Im April 2025 wurden wir über diverse Sicherheitsmängel auf dem Friedhof in Grenchen orientiert. Es gibt diverse Absturzkanten bei den Gräbern und bei der Mauer auf dem Platz bei der Abdankungshalle. Bei der Treppe Ost ist beim untersten Tritt der Pflastersteinweg abgesunken, so dass ein ungleiches Tritterhältnis entstanden ist. Ebenfalls bei dieser Treppe ist auf der südlichen Seite kein Geländer angebracht. Da dort das Gelände abfallend ist gibt es auch hier Absturzkanten von 20-90cm die bei einer Unachtsamkeit schnell gefährlich werden können.

Wir hoffen, mit dieser Problemerkennung aufzuzeigen welche Massnahmen dringend nötig sind.

Treppenpodeste mit Grabstein an der Aussenkante

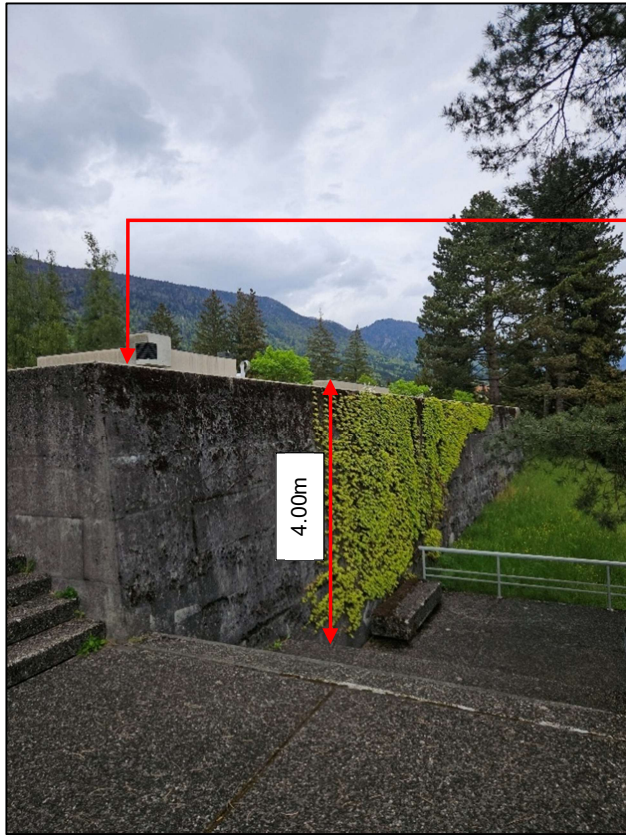
Die Stützmauer ist bei allen Podesten 1.50m hoch, die Grundfläche 3.00m breit. Da es auch auf der äusseren Seite noch diverse Grabsteinplatten (A) hat, kann eine Person beim Rückwärtsgehen über einen Stein stolpern und herunterfallen. Der Grünstreifen am äusseren Rand ist 1.20m breit. Laut Aussage von Ulrike Kubierske sollen die Gräber bis Ende August zurückgebaut sein. Es ist unklar ob wieder neue Gräber angelegt werden. In jedem Fall müssen die bestehenden Grünflächen nach wie vor durch die Mitarbeiter gepflegt werden, welche dazu die Flächen betreten müssen. Aus diesem Grund müssen hier geeignete Schutzmassnahmen ergriffen werden. Dies kann mit einem System PSaGA, Geländer oder Sträucher mit starken Ästen gemacht werden.

- P1: Die oberste Kante soll in einer ersten Phase mit geeigneten Massnahmen gesichert werden. Ebenfalls empfehlen wir alle Flächen im Bereich der Treppen für Besucher zu sperren.
- P5: Um genügend Schutz beim Begehen der Treppe zu bieten, empfehlen wir die Montage von einem Handlauf analog der Nordseite. Somit können sich ältere Besucher beim Gehen halten.
- P6: Trotz 2m breitem Grünstreifen bleibt die Situation sehr gefährlich. Gemäss Aussage von U. Kubierske sind Schutzmassnahmen in Planung. Wir empfehlen bis dahin eine geeignete provisorische Sicherung zu erstellen.

Mauer bei der Abdankungshalle

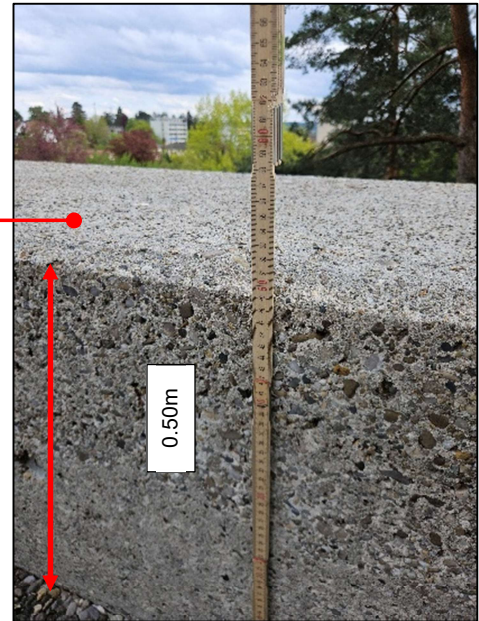
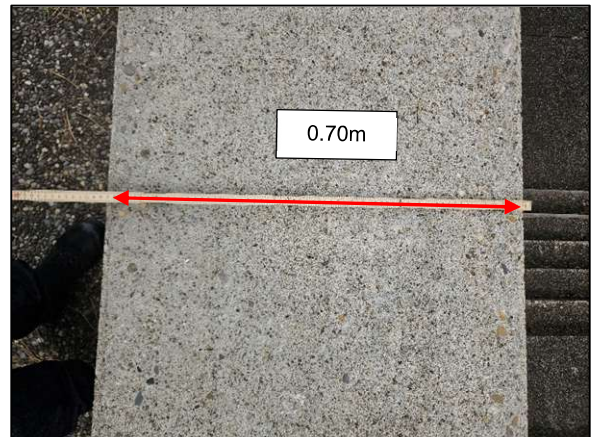
Der Grosse Platz vor der Abdankungshalle wird gegen Süden von einer Mauer umschlossen. Die Höhe beträgt etwa 0.50m, die Breite ca. 0.70m. Die Mauer weist im Süden eine Fallhöhe von über 4.00m auf. Von älteren Besuchern wird die Mauer gerne als Sitzgelegenheit genutzt. Auch Kinder sind schon über die Mauer gelaufen. Mit der geringen Höhe von 0.50m stellt diese eine erhöhte Stolpergefahr dar. Als Schutzmassnahme muss hier ein Geländer montiert werden.

- P2: Bei einer Abdankung sammeln sich gut 50-200 Personen auf dem Platz. Wir empfehlen hier so rasch wie möglich ein Geländer zu montieren.
- P5: Die Bodenabsenkung beim letzten Tritt soll schnellstens ausgeglichen werden.

Problemerkfassung 3:

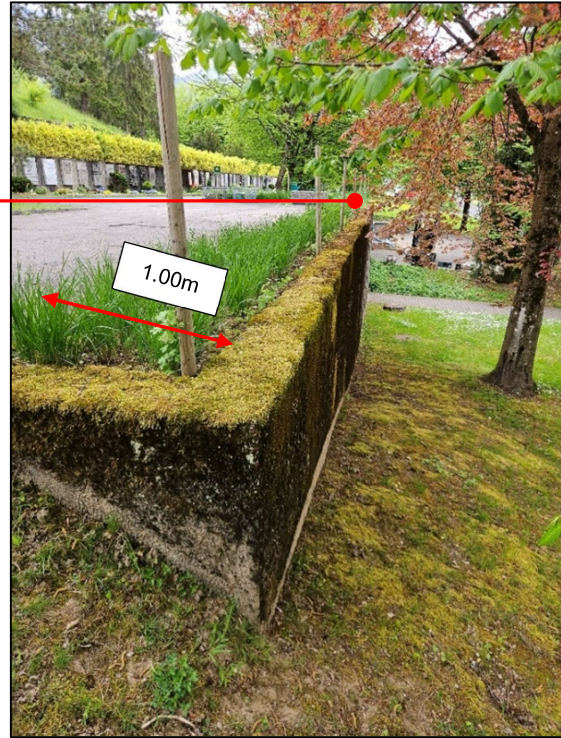
Bei der Treppe südlich der Treppenpodeste P1 ist die Mauer auf der rechten Seite 2.20m hoch. Die Absturzkante ist hier nur mit einem Grünstreifen von 1.30m Breite vom Gehweg getrennt. Eine Sicherung könnte ebenfalls mit Sträuchern und einem Seilzaun gemacht werden.

- P3 & P4: Gemäss Aussage von U. Kubierske sind Schutzmassnahmen in Planung. Wir empfehlen bis dahin eine geeignete provisorische Sicherung zu erstellen.

Problemerkfassung 4:

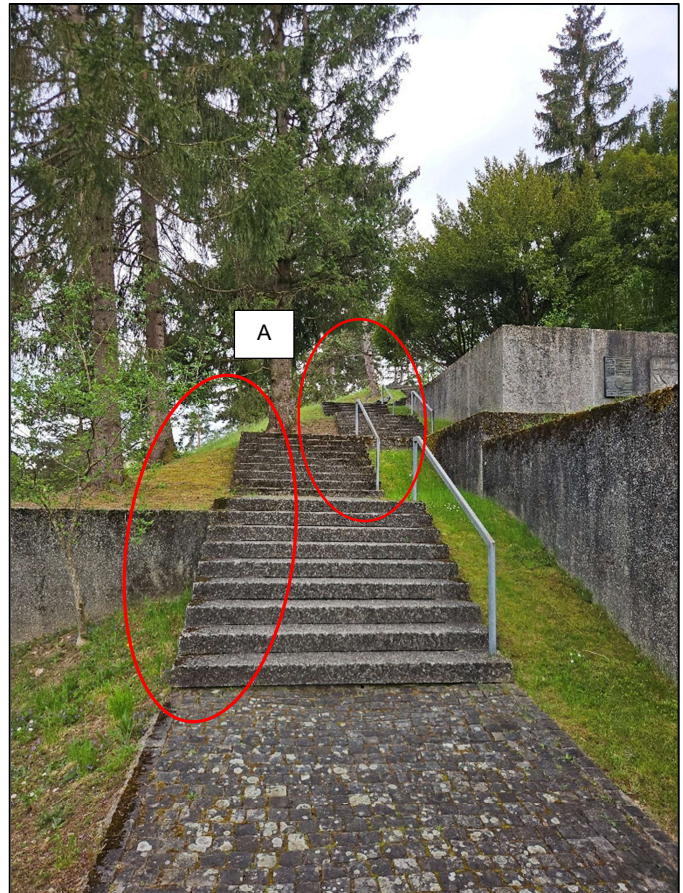
Die Absturzkante wird hier nur von einem Grünstreifen mit einer Breite von 1.00m getrennt. Die Fallhöhe beträgt an der tiefsten Stelle 3.30m. Im Grünstreifen wurden Holzpfosten für einen möglichen Zaun montiert. Dieser wurde jedoch nie fertiggestellt. Auch hier könnte die Absturzkante mit einer Kombination aus Sträuchern und Seilzaun gesichert werden.

Treppe beim Eingang Ost

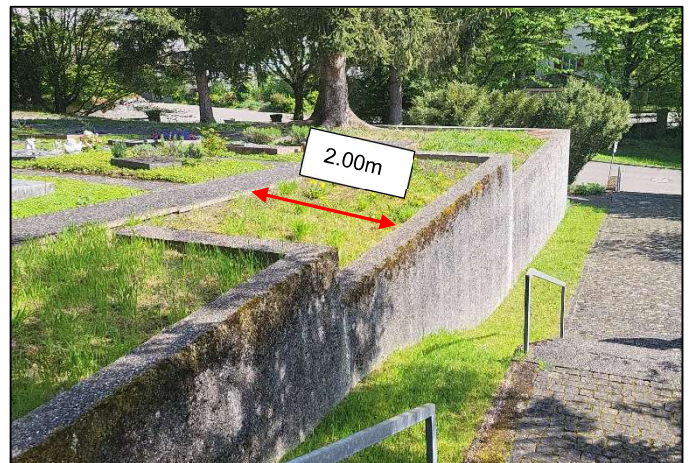
Die Treppe, welche von Osten zur Abdankungshalle führt, hat auf der südlichen Seite kein Geländer (A). Da das Gelände gegen Süden abfallend ist, ergeben sich auf dieser Seite Sturzkanten mit einer Höhe von 0.10–1.00m. Bei einer Unachtsamkeit kann dies schnell zu einem Sturz führen. Das Trittverhältnis bei der untersten Stufe ändert sich in der Mitte, da sich der Bodenbelag dort um 2-3 cm gesenkt hat. Dieser Bereich muss begradigt werden.
